PROJET DE QUARTIER D'HABITAT
« PREVERT »

COMMUNE DE MULSANNE
DEPARTEMENT DE LA SARTHE

ETUDES D'INCIDENCES SUR L'EAU

NOTE COMPLEMENTAIRE

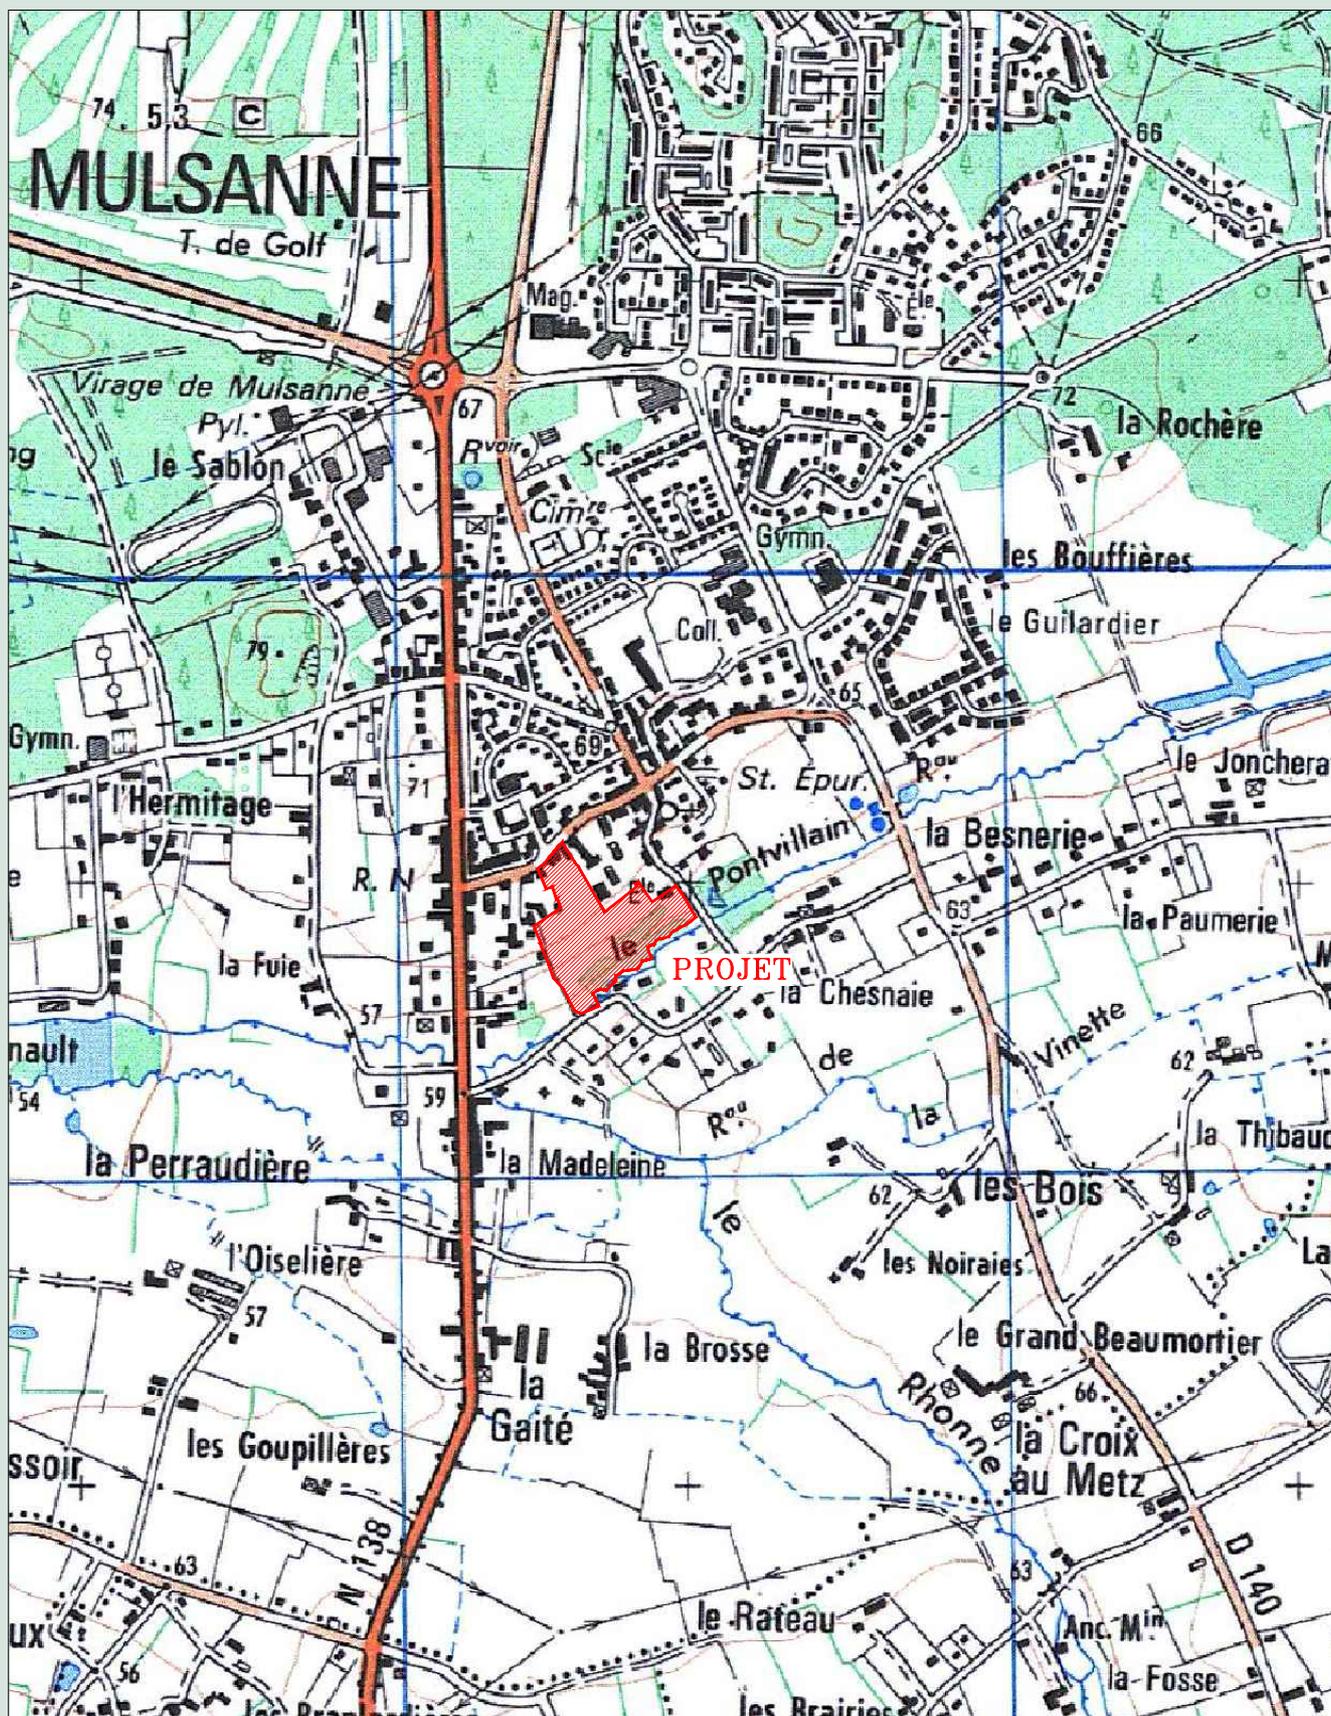
L'aménageur devra prévoir dans son projet, l'infiltration de l'ensemble des eaux pluviales de l'opération pour la pluie mensuelle (15 mm/24 h) et devra réguler (3 l/s/ha) l'ensemble des eaux pluviales pour la pluie de référence (45 mm/40 min) avec un rejet au ruisseau, après accord des services de la DDT, via un dispositif de régulation pour des volumes supérieurs aux volumes générés par la pluie mensuelle. L'aménageur devra étudier la faisabilité de la gestion des eaux pluviales à la parcelle ou dans les noues Nord -Sud pour les parcelles situées :

L'aménageur vérifiera l'absence de suintement éventuellement lié à l'infiltration des eaux pluviales du bassin de rétention amont. Une étude géotechnique sera réalisée par l'aménageur, elle comprendra les essais d'infiltration de type : Simple anneau (fiché dans le sol en place) ou PORCHET (avec scarification des terrains en surface), et MATSUO. Les conclusions seront à joindre au dossier de permis de construire.

Le volume à infiltrer est de 15 mm en 24 H. La surface active des lots les plus importants du projet est d'environ 238 m² (200 m² imperméabilisé x 0.9 + 290 m² de jardins x 0.2), elle correspond à la somme de toutes les surfaces qui contribuent à un apport d'eau dans l'ouvrage. Infiltrer la pluie mensuelle revient donc à infiltrer 238 x 15 = 2 625 L.

Le dispositif le plus simple est la mise en place d'une tranchée d'infiltration sur chaque lot. La surface de contact est de 15 m². Le débit d'infiltration a été mesuré par des tests méthode Porchet en surface (moins de 30 cm), il est de 10 mm/H.

Le volume infiltré sur un lot est donc 10 mm/H x 24 H x 15 m² = 3 600 L.

Ce volume est supérieur à l'impluvium qui sera donc infiltré en moins de 24 H.

La filière de rétention des eaux de ruissellement des lots du projet sera constituée :

- d'un réseau de gouttières et avaloirs de collecte. Les eaux pluviales seront acheminées dans le dispositif, avec un regard à fond de décantation sur la canalisation d'amenée,
- une structure réalisée dans une tranchée de 15 m² et 0.30 m de profondeur de matériaux de granulométrie 20/80 enveloppés par un géotextile anti-contaminant (LMM interdit l'utilisation d'un drain EP100 de dispersion dans la structure pourtant garant d'une continuité hydraulique maintenue en cas de colmatage),
- d'une surverse au réseau EP ou vers les noues prévues au projet,

Le volume de dispersion pour cette tranchée est égal aux caractéristiques dimensionnelles : $V = 15 \text{ m}^2 \times 0.30 \text{ m}$ (profondeur) x indice de vide de matériaux de granulométrie 20/80 (30 %) = $15 \times 0.3 \times 0.3 = 1.35 \text{ m}^3$.

D'autres dimensions sont possibles, elles devront être validées par la maîtrise d'œuvre avant implantation. La variation de surface non imperméabilisée n'a que peu d'incidence sur la surface active totale, ce dimensionnement de zone d'infiltration peut donc être adopté pour toutes les parcelles sans distinction de surface.

Les projets des lots A et B ne sont pas connus. Sur la base d'une imperméabilisation quasi-totale ($873 + 614 = 1487 \text{ m}^2 \times 0.9 = 1338 \text{ m}^2$ de surface active), nous avons approché un volume cumulé de rétention d'une pluie d'occurrence mensuelle de 84 m^2 . Les maîtres d'ouvrages de ces ilots devront justifier du traitement de ces pluies au dépôt du permis de construire.

Les espaces communs représentent une surface de $10\,876 \text{ m}^2$. Par analogie de méthode, infiltrer la pluie mensuelle revient donc à infiltrer $10\,876 \times 15 = 163\,140 \text{ L}$.

Les noues de collecte et d'infiltration prévues cumulent 2470 m^2 . Le volume infiltré sur ces espaces est donc $10 \text{ mm/H} \times 24 \text{ H} \times 2470 \text{ m}^2 = 592\,800 \text{ L}$.

Ce volume est supérieur à l'impluvium qui sera donc infiltré en moins de 24 H.

La filière de rétention des eaux de ruissellement mensuel des espaces communs du projet sera constituée :

- d'un réseau de gouttières et avaloirs de collecte.
- une noue réalisée dans les couches les plus perméables,

D'autre part, les volumes de stockage créés peuvent se soustraire au volume mis en place pour la pluie de référence. Le volume attendu est donc de $880 \text{ m}^3 - (50 \times 1.35) - 8$ (lots A et B) = 805 m^3 .
